CONCEPTO TÉCNICO No. CT – 5133

Localidad	3 – Santa Fe
UPZ	92 – La Macarena
Sector Catastral	La Perseverancia
Dirección	Calle 33 No. 3C-08 (Nueva Nomenclatura)
CHIP	AAA0087HADM
Manzana Catastral	15
Predio Catastral	02
Fecha de Visita	Enero 14 de 2008
Área aprox. (m^2)	36
Solicitante	Curaduría Urbana No. 1
Tipo de Amenaza	Remoción en Masa

Figura 1. Localización General del Proyecto Ubicado en la Calle 33 No. 3C-08, en el Plano Normativo de Amenaza por Remoción en Masa (Decreto 190 de 2004).

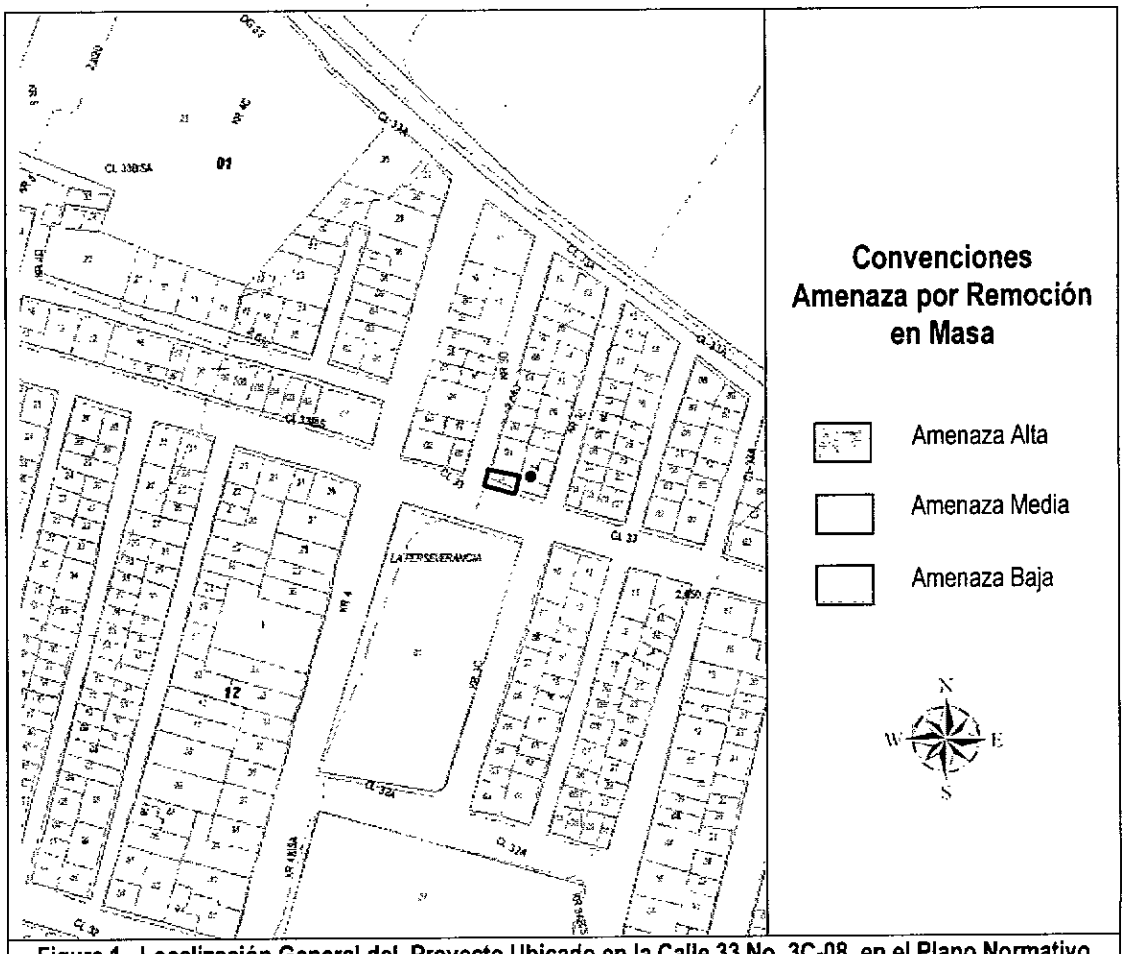
Conforme con el plano normativo de "Amenaza por Remoción en Masa" del Plan de Ordenamiento Territorial de Bogotá – POT, el sector donde se localiza el proyecto ubicado en la Calle 33 No. 3C-08, de la Localidad de Santa Fe, se encuentra en una zona de AMENAZA MEDIA por procesos de remoción en masa (Figura 1).
